# ***FM33FG0A 系列 车用 MCU***

勘误表 V1.5

2025. 8

#### 2.1.1 异步时钟配置下 ADC 在转换序列结束后产生一次冗余转换

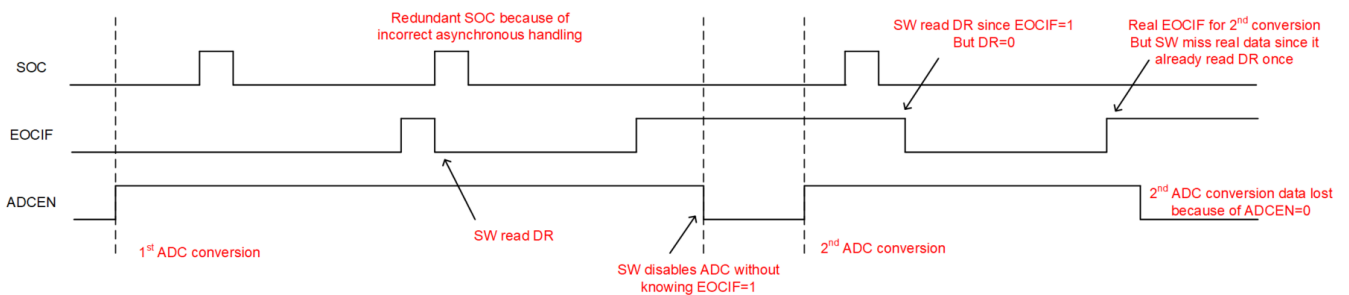
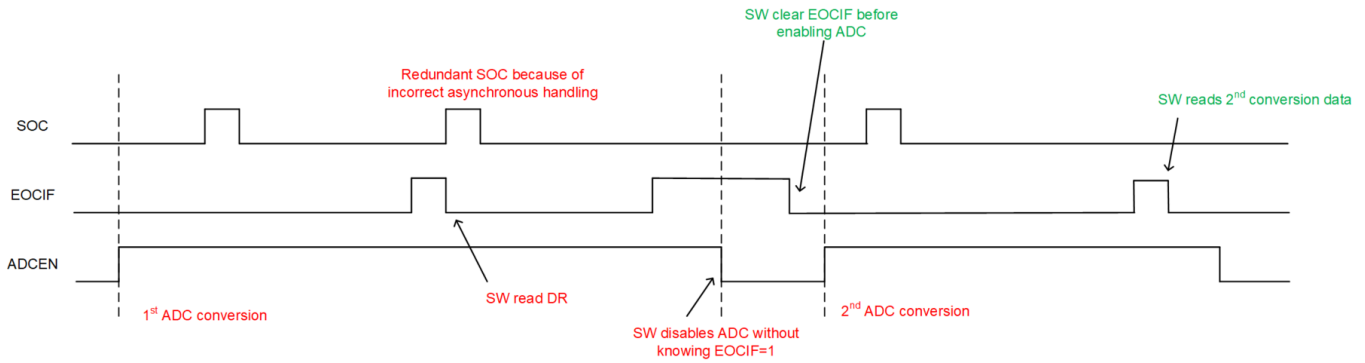
由于异步时钟处理不当，有一定概率会在转换序列结束后（当前序列使能的通道全部转换结束），软件读取最后一个转换结果时（下图“SW read DR”位置），产生一次冗余的转换，并导致 EOCIF 标志置位。如果软件不注意这一点，可能造成错误的行为。

出错的波形示意图如下：

- 1、建议在 ADCEN 关闭后，总线再做一次 EOCIF 清零操作。采用此纠正措施后的波形示意图如下：

## 2、避免使用 WAIT=1 的配置

以上几种方案都可有效规避冗余转换问题。

### 2.6.1 启动 PLL 影响 XTHF 波形

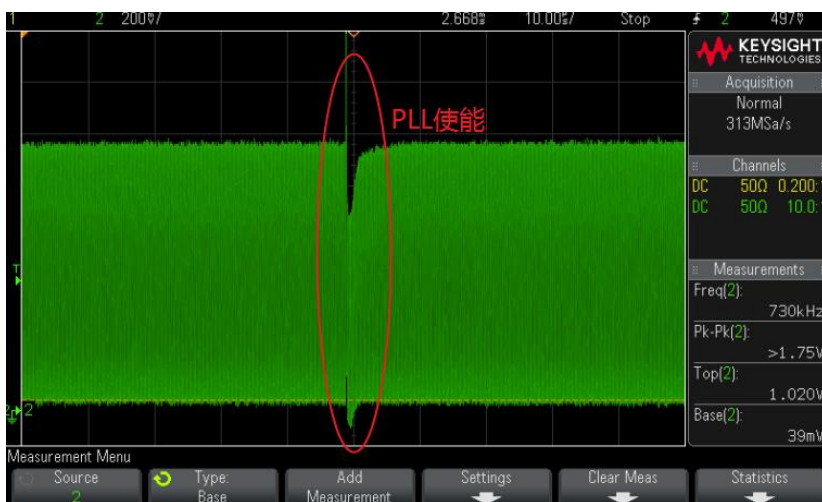
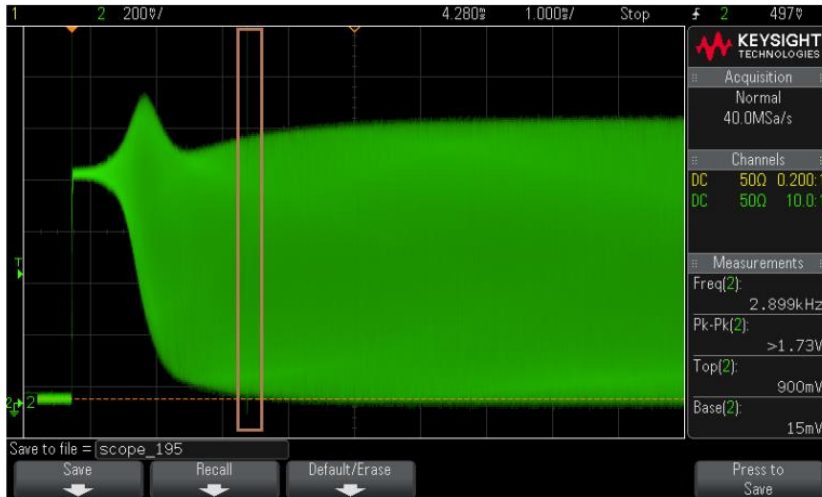
当芯片上电后，XTHF 启振后，软件使能 PLL 会影响 XTHF 波形，如下图：

芯片上电后,软件使能 XTHF 后,硬件等待 XTHF 输出稳定后自动置位 RDY 标志寄存器,查询 RDY 置位后再使能 PLL,等待 PLL 锁定标志置位后,再进行系统时钟或外设时钟切换到 PLL 或 XTHF 时钟。
